SB, Verbetering startkoord, kettingzaag van McCulloch, CS42S, 2018-02

Model	PNC
CS42S	967320604

Het startkoord kan losraken van de koordpoelie, waardoor de motor niet kan worden gestart. De koordpoelie is bijgewerkt.

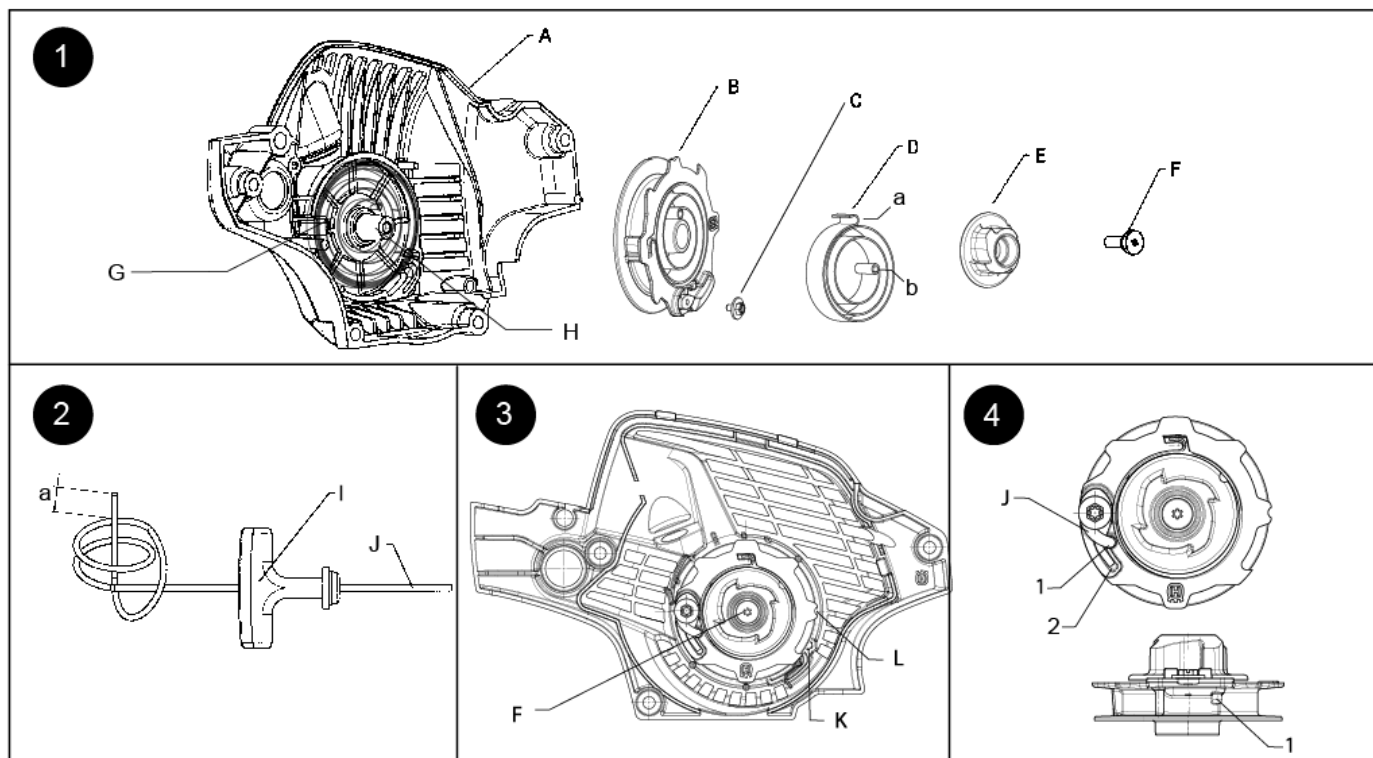
Product verkocht aan eindgebruikers:	Voer het onderhoud alleen uit als eindgebruikers last hebben van het probleem.
Verdere voorraad, nog niet verkocht:	Geen: geen actie nodig.
Servicebeschrijving	Vervang de koordpoelie.

Nieuw onderdeelnr.	Omschrijving onderdeel	Oud onderdeelnr.
594090401, aantal 1	Poelieonderhoudskit	584400101 / 584400102
